Saksframlegg

Andregangsbehandling Røset boligfelt

Forslag til detaljplan for Røset boligfelt, plan-ID 2023004, med plankart, planbestemmelser, planbeskrivelse og overordna VAO-plan som vedlagt, vedtas med hjemmel i plan- og bygningsloven §§ 12-11 og 12-12.

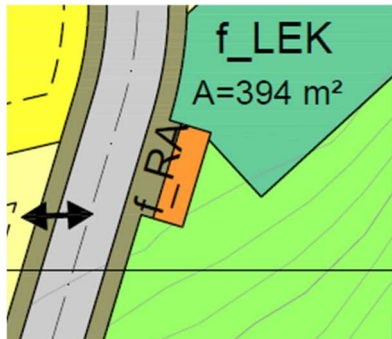
- Område for avfallscontainere anbefales flyttet noe lenger unna veg for å bedre sikt mot lekeplass for biler som kjører sørfra mot lekeplass.
- Trafikksikkerhetsutvalget mener at fortau bør være tydelig avgrenset, opphøyd fra kjørebane og med kantstein. Dette bør tas inn i planens bestemmelser.

Hvis kommunen ønsker at plassering skal være på samme sted men lenger unna veg, kan dette løses enklast ved å flytte formålsområdet lenger unna veg. I dag er formålet 1,5m unna veg. Foreslår at man flytter formålet ytterligere en meter unna veg (dvs. totalt 2,5m unna veg som vist i skissen til høyre).

For at et fortau skal være trafikksikkert og trygt, må det oppføres med fysisk skille (opp høyd kjørebane og kantstein). Kan ta inn dette i bestemmelsene.

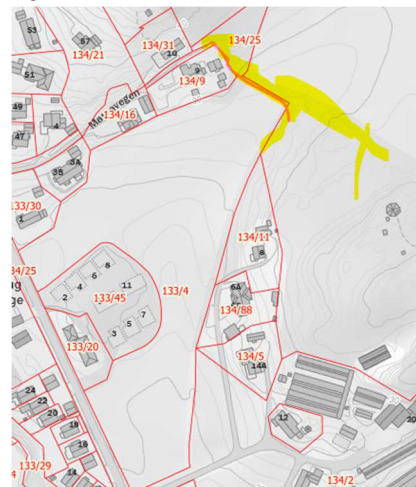
Planforslaget forutsetter at deler av gammel veg skal fjernes og tilbakeføres til dyrka mark. Gitt arrondering sør i planområdet har vi forståelse for dette, men vil likevel påpeke behovet for naturlige (og gjerne tilrettelagte) snarveier for gående separert fra kjøretrafikk. Det må også påregnes ferdsel av gående mellom snuplass og eksisterende bebyggelse i sørvest. Det oppgis at f_KV får stigning på 10 % på det bratteste. Selv om vegbredde 5,0 m i utgangspunktet er tilstrekkelig, bør det vurderes å breddeutvide f_KV med 0,5 m på de bratteste partiene. Dette vil særlig være gunstig ved store snømengder vinters tid. Vi anbefaler at slik breddeutvidelse også vurderes i kurven ved BF1.

trafikkarealene i sør vil uansett tidvis preges av blandet trafikk på begrensede arealer. Statens vegvesen mener derfor at FO burde vært forlenget mot øst langs L2 og fram til det lokale krysset mot gartneriet. Forslag til hensynssone H140 synes tilfredsstillende ivaretatt. Inntegnet snuplass/vendehammer er ikke målsatt i plankartet, men synes også å være tråd med N100 som anført i planbeskrivelsen. Krav til parkeringsdekning for både personbiler og sykkel på B-arealene er akseptable. Gitt de terrengmessige forutsetningene er regulert areal for renovasjonsanlegg f_RA ok, og det er positivt at forslagsstiller har avklart foreslått løsning med IR i planfasen.	Betydelig høydeforskjell fra planlagt veg og ned til gartneriet, gjør det lite aktuelt å etablere snarveg her. Når det gjelder breddeutvidelse kan ikke kommunedirektøren anbefale å utvide en allerede bred veg fordi dette kan medføre at biler kjører med større fart. Framkommeligheten anses å være godt nok ivaretatt i planforslaget. <u>Trafikksikkerhet</u> FO er lagt inn langs Gartnerivegen fra Årfallvegen og frem til avkjøring mot nytt boligfelt. Det er i hovedsak denne strekningen som er viktig med tanke på trafikksikkerheten for skolebarn i det nye feltet. Kommunedirektøren ser at det generelt sett hadde vært bra med fortau helt fram til gartneriet, men anser det ikke å være direkte knyttet opp mot utviklingen av det nye boligfeltet.

Det er ikke mange muligheter for å tilrettelegge snarveier fra området mot skole/bhg uten å komme i konflikt med dyrkamark. Vinterstid må man anta at det kan bli ferdsel over dyrkamarka, herunder spesielt mellom jordstykker rett nord for området, til Markavegen, markert gult her:
